KOMINIARSKA SPÓŁDZIELNIA PRACY "ŚW. FLORIAN"

Opinia Nr 008559

Wyników przeprowadzonych oględzin - ekspertyzy urządzeń grzewczo-kominowych

w budynku przy ul. Sienkiewicza nr 6/4 w Wąlbzynie
dotycząca urządzeń grzewczo-kominowych używanych przez
BOK - Śródmieście.

Opis 08559-

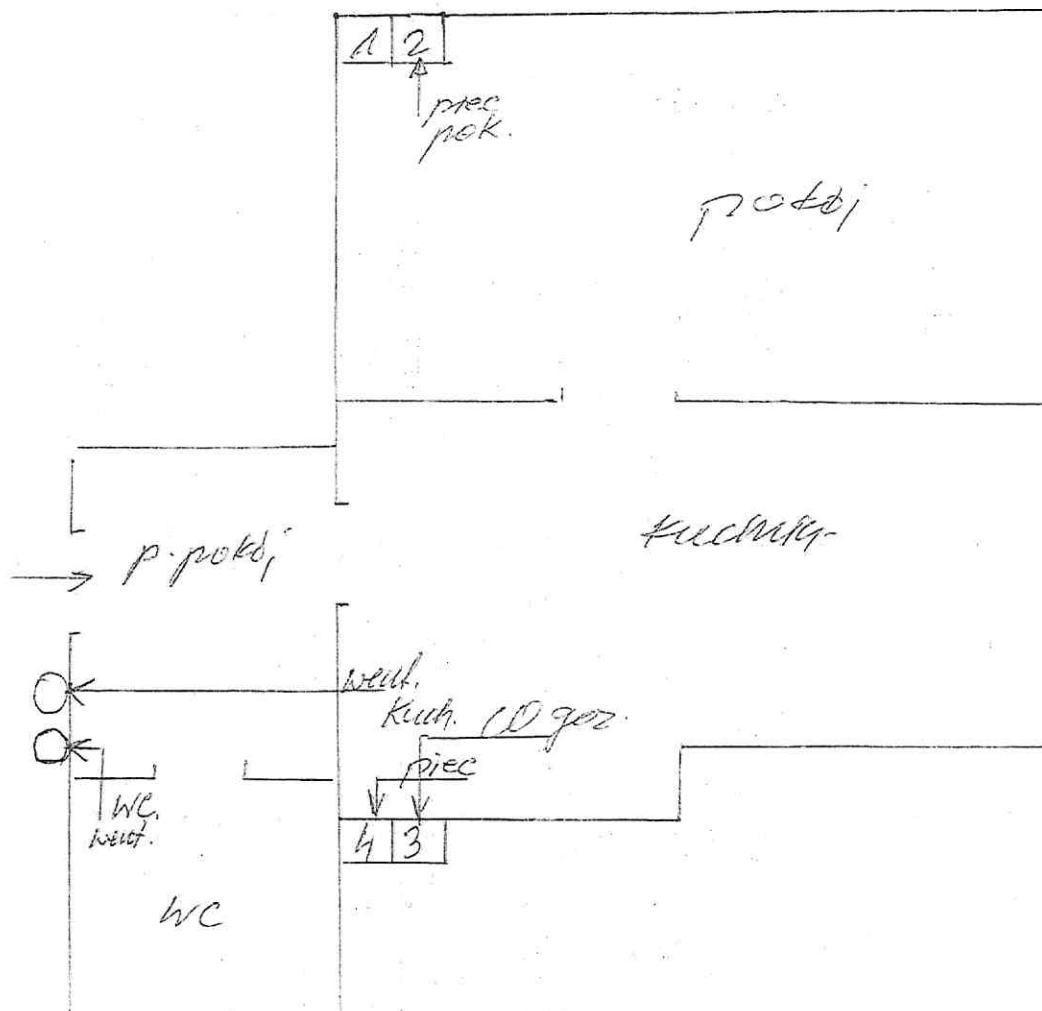
Piec grzewczy w pokoju może być podłączony do przewodu m 3 który kończy się na 1p 33 odwróci.
Piec grzewczy w kuchni może być podłączony do przewodu m 4.

Wentylacja narywna z kuchnią istniejąca jako zewnętrzna w otulinie termicznej - ciąg mechaniczny.

Wentylacja narywna z WC istniejąca jako zewnętrzna w otulinie termicznej - ciąg mechaniczny.

Kocioł gazowy z zamk. komora spalania (kondens.) podłączony do przewodu m 3 zgodnie z wymogami producenta.

Inne uwagi: Wentylacja narywna o średn. 150mm - mechaniczna.
